JUVANKADUN JA SANTAHARJUNTIE LIITYMÄ

LIITYMÄ 681

LIIKENNEVALOT

OPASTIN- JA ILMAISINJÄRJESTELYT

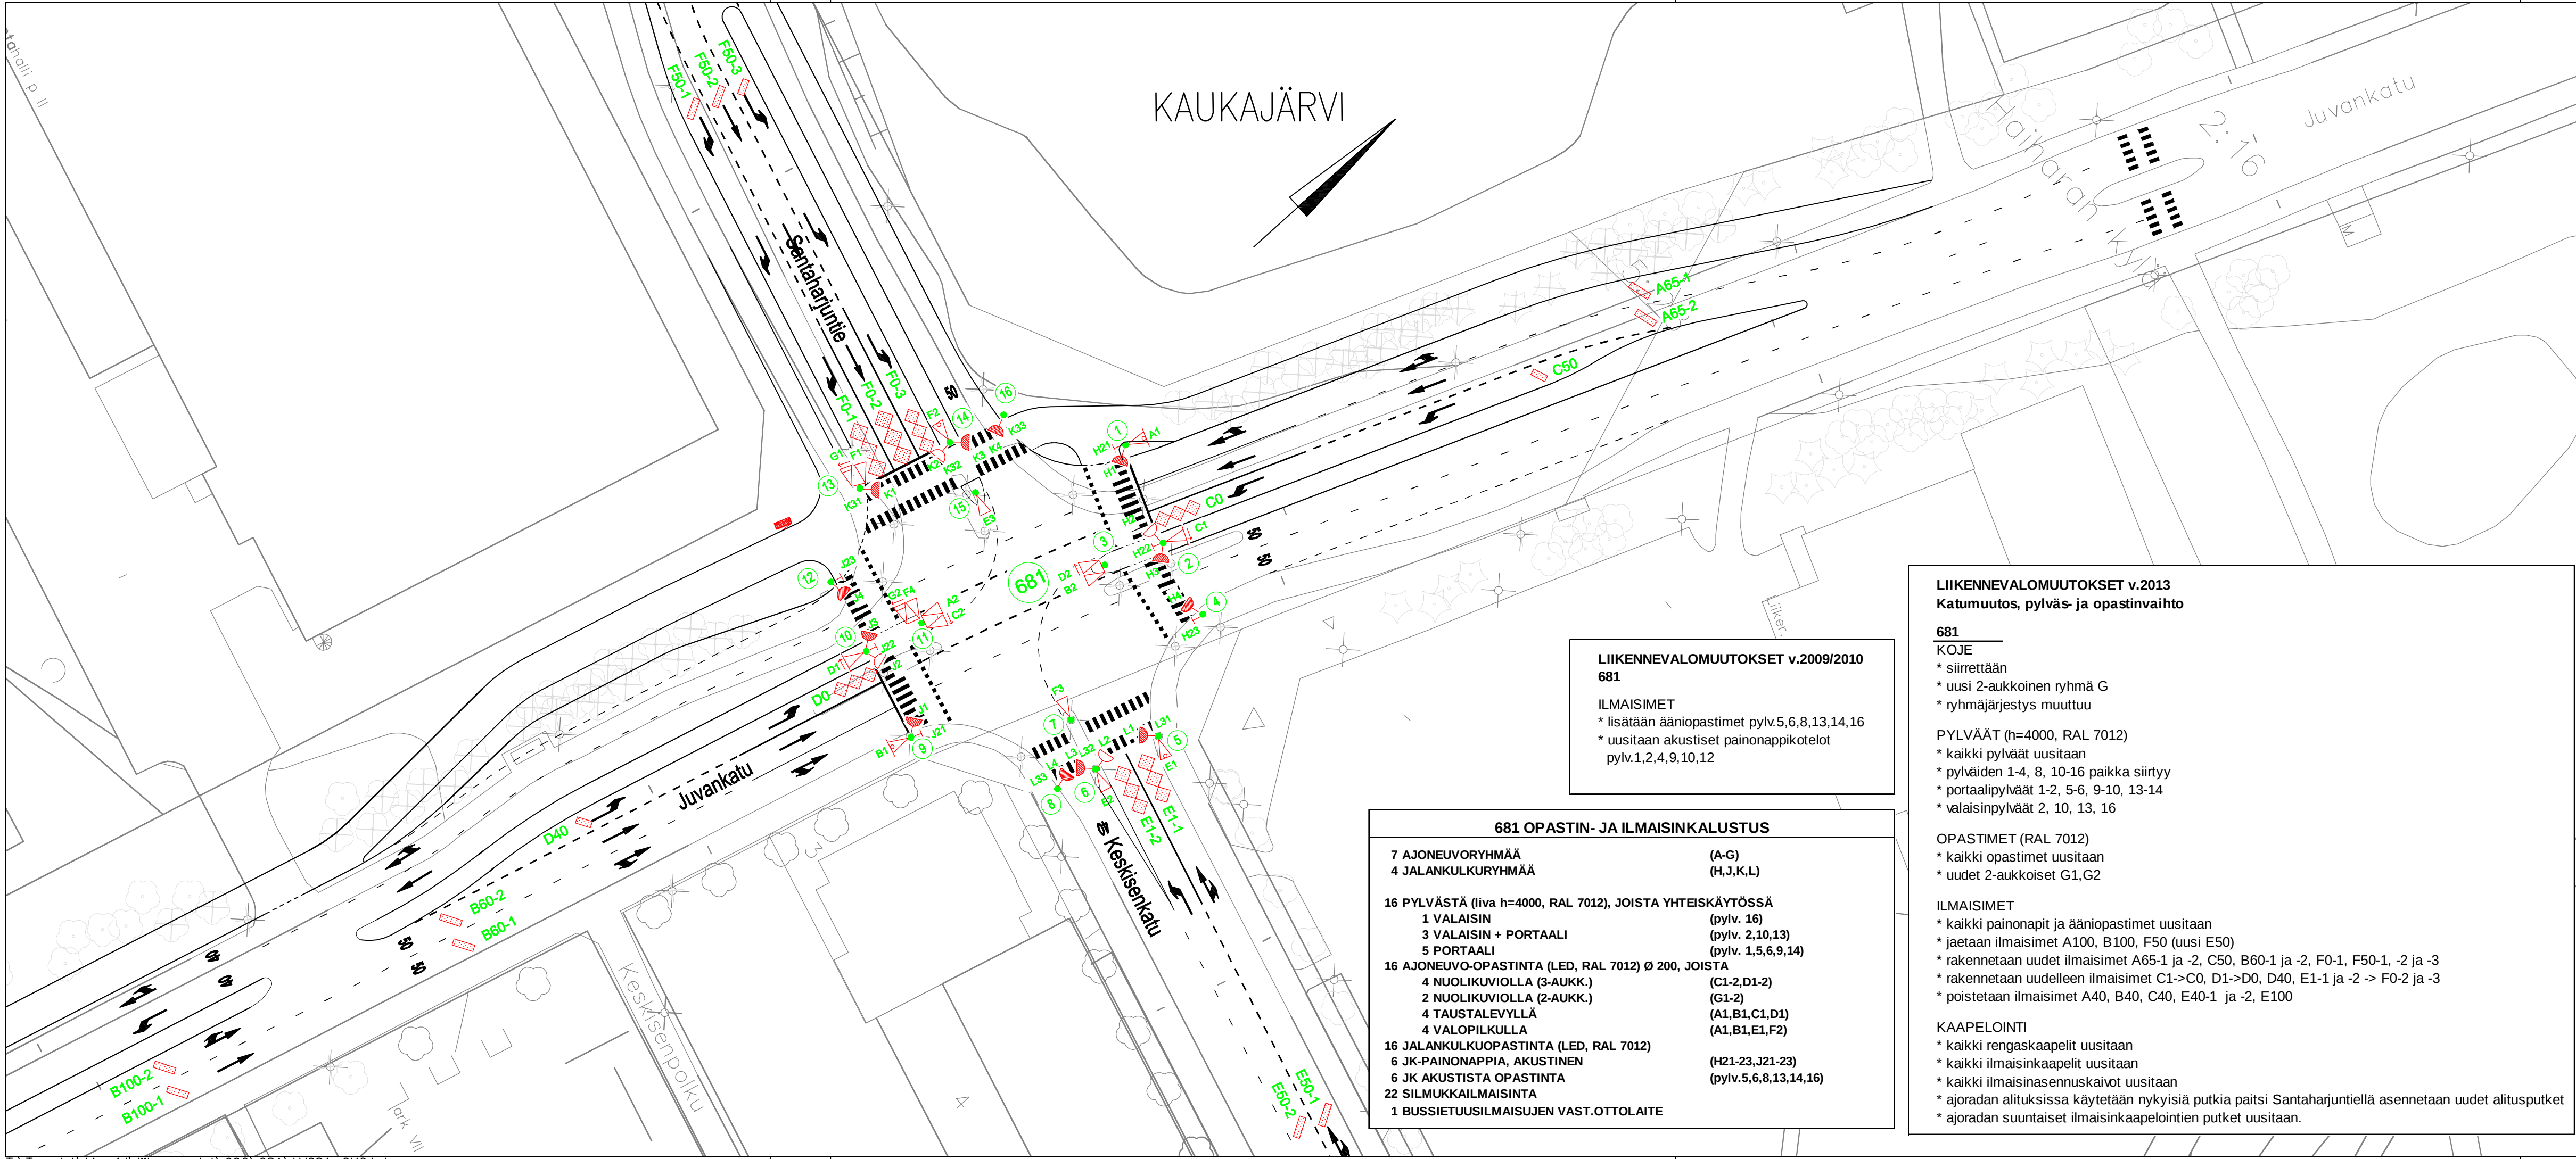
- * lisätään ääniopastimet pylv.5,6,8,13,14,16
- * uusitaan akustiset painonappikotelot pylv.1,2,4,9,10,12

LIIKENNEVALOMUUTOKSET v.2013
Katumuutos, pylväs- ja opastinvaihto

- 681**
- KOJE
- * siirretään
 - * uusi 2-aukkoisen ryhmä G
 - * ryhmäjärjestys muuttuu

- PYLVÄÄT (h=4000, RAL 7012)
- * kaikki pylväät uusitaan
 - * pylväiden 1-4, 8, 10-16 paikka siirtyy
 - * portaalipylväät 1-2, 5-6, 9-10, 13-14
 - * valaisinpylväät 2, 10, 13, 16

- OPASTIMET (RAL 7012)
- * kaikki opastimet uusitaan
 - * uudet 2-aukkoiset G1,G2

- ILMAISIMET
- * kaikki painonapit ja ääniopastimet uusitaan
 - * jaetaan ilmaisimet A100, B100, F50 (uusi E50)
 - * rakennetaan uudet ilmaisimet A65-1 ja -2, C50, B60-1 ja -2, F0-1, F50-1, -2 ja -3
 - * rakennetaan uudelleen ilmaisimet C1->C0, D1->D0, D40, E1-1 ja -2 -> F0-2 ja -3
 - * poistetaan ilmaisimet A40, B40, C40, E40-1 ja -2, E100

- KAPELOINTI
- * kaikki rengaskaapelit uusitaan
 - * kaikki ilmaisinkaapelit uusitaan
 - * kaikki ilmaisinasennuskaivot uusitaan
 - * ajoradan alituksissa käytetään nykyisiä putkia paitsi Santaharjuntielle asennetaan uudet alitusputket
 - * ajoradan suuntaiset ilmaisinkaapelointien putket uusitaan.

A100-1 ja -2 poistetaan 12.12.17 PT
Päivitetty A-suunnan järjestelyt 24.3.14 PT
Katumuutos, pylväs- ja opastinvaihto, 8.5.13 PT
Lisätty valopilkut, 7.9.11 PT
Lisätty muutostaulukko, 7.7.09 PT
